Nota van zienswijzen en wijzigingen
Bestemmingsplan
“Park Looburgh”

Raadsbesluit: 5 november 2024

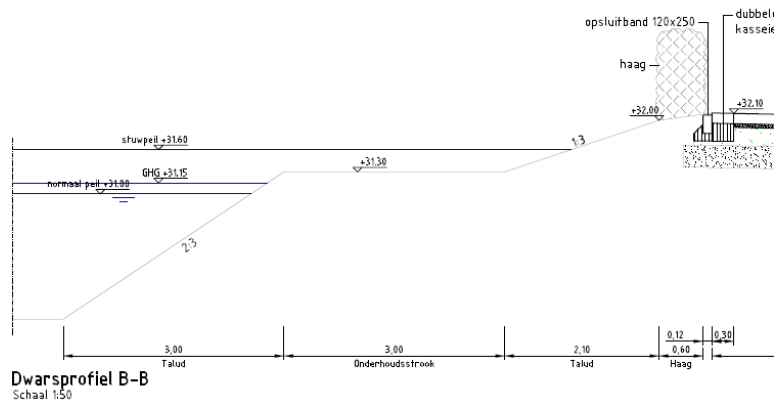
- In het waterplan wordt ter onderbouwing verwezen naar een tekening van het profiel van de voorziene waterpartij aan de westzijde van het plangebied. Deze tekening ontbreekt echter.

Het vermelde en ontbrekende profiel in de actuele versie is als volgt:

Deze tekening heeft in het kader van onderhavige bestemmingsplanprocedure enkele een illustratief karakter, met als doel aannemelijk te maken dat de benodigde capaciteit van hemelwaterbergende voorzieningen haalbaar is. In de verdere uitwerking van plannen kan, met in acht name van de minimale bergingseis, besloten worden tot wijziging.
